# 島根原子力発電所 2号炉 津波による損傷の防止

## 論点 6「漂流物の影響評価の妥当性」

### (コメント回答)

令和2年6月  
中国電力株式会社

燃料等輸送船に働く力とモーメント

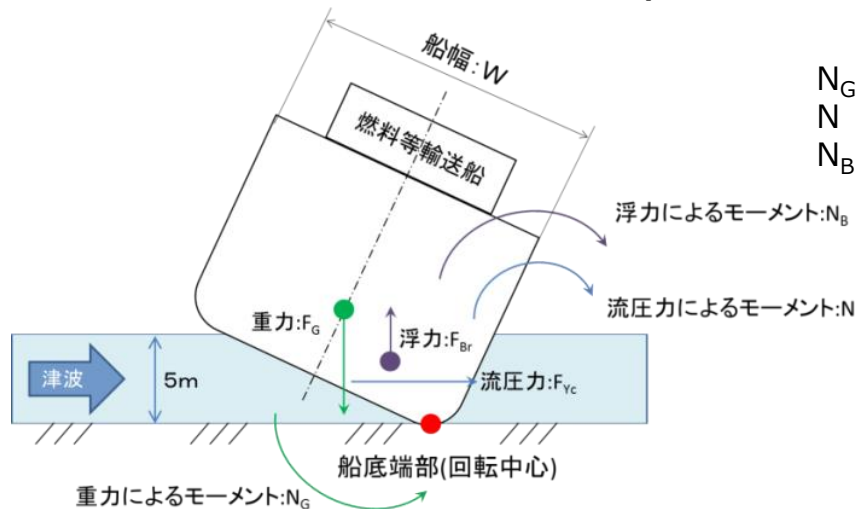
No.	審査会合日	コメント内容	回答頁
73	R2.1.28 (本日回答)	・発電所構外（海域）の漂流物評価における取水口等への到達の可能性について、漂流物調査範囲、流向・流速による移動量評価、傾向把握の参考である軌跡解析等の評価結果の考察を含め、到達しないとした判断根拠を示すこと。	P.21～ 36
74	R2.1.28 (本日回答)	・発電所構外（海域）の漂流物評価について、沿岸域の地形を踏まえて林木・雑材等が中長期的に漂流物化する可能性とそれによる取水性への影響を評価し、輪谷湾内に漂着した場合の対応方針を説明すること。	P.21
75	R2.1.28 (本日回答)	・燃料等輸送船の転覆評価について、積荷がある状態で評価することの合理的根拠を示した上で、積荷がない状態の評価を説明すること。	P.16
76	R2.1.28 (本日回答)	・荷揚場及び施設護岸に出入りする車両及び仮置資材の漂流物評価について、主な車両及び仮置資材の種別と使用状況を明らかにした上で、それぞれの使用状況における日本海東縁部に想定される地震による津波の襲来に対して、基準地震動Ssによる施設損傷の影響を考慮する場合と考慮しない場合のそれぞれにおける漂流物化を防止するための対応方針を説明すること。また、海域活断層から想定される地震による津波に対しては、現状の想定沈下量（1m）が別途審査中の地下水位や液状化強度特性の条件を踏まえても保守的な想定であることを別途審査の進捗状況に合わせて説明すること。	P.6～15
77	R2.1.28 (本日回答)	・燃料等輸送船の係留索について、津波防護上の必要性及び位置付けを明確にした上で、構成範囲と各構成部位に要求される機能に対する耐震評価方針を説明すること。	P.17～ 19

- 燃料等輸送船が引き波により荷揚場周辺の比較的水深の浅い箇所（EL-8m）に着底することを想定し、その際の転覆の可能性について、転覆しやすいよう重心位置が高くなる積荷がない場合の評価を実施※。
- 転覆の評価にあたっては、図に示すとおり燃料等輸送船が船底端部を中心に回転する状況を想定し、モーメントの釣り合いにより確認。
  - 重力 $F_G$ によるモーメント $N_G$ ：燃料等輸送船の傾きを戻す方向に作用する力
  - 流圧力 $F_{YC}$ によるモーメント $N$ 、浮力 $F_{Br}$ によるモーメント $N_B$ ：燃料等輸送船を転覆させる方向に作用する力
- 以下のとおり、重力によるモーメント $N_G$ は流圧力によるモーメント $N$ 及び浮力によるモーメント $N_B$ の和より大きくなるため、燃料等輸送船は転覆することはないと評価。

※ 当初は流圧力が大きくなる積荷有の条件で評価を実施していたが、積荷有の条件では重力によるモーメントが大きくなるため、積荷無の条件で重力によるモーメントを算出するよう評価を見直した。

$$\text{重力によるモーメント } N_G > \text{流圧力によるモーメント } N + \text{浮力によるモーメント } N_B$$

$$(18,000 [\text{tonf} \cdot \text{m}]) \quad (3,270 [\text{tonf} \cdot \text{m}]) \quad (5,100 [\text{tonf} \cdot \text{m}])$$

$$N_G : 4,000(F_G) \times 4.5 (\text{重心と回転中心の水平方向距離})$$

$$N : 1,308(F_{YC})^* \times 2.5 (\text{流圧力の作用点と回転中心との距離})$$

$$N_B : 1,700(F_{Br}) \times 3.0 (\text{浮心と回転中心の水平方向距離})$$

※ 流圧力の算出にあたっては、島根原子力発電所に襲来が想定される津波のうち、時間的な余裕がなく、燃料等輸送船の緊急退避ができない可能性がある海域活断層に想定される地震による津波（基準津波 4）の引き波時最大流速2.3m/sを適用する。
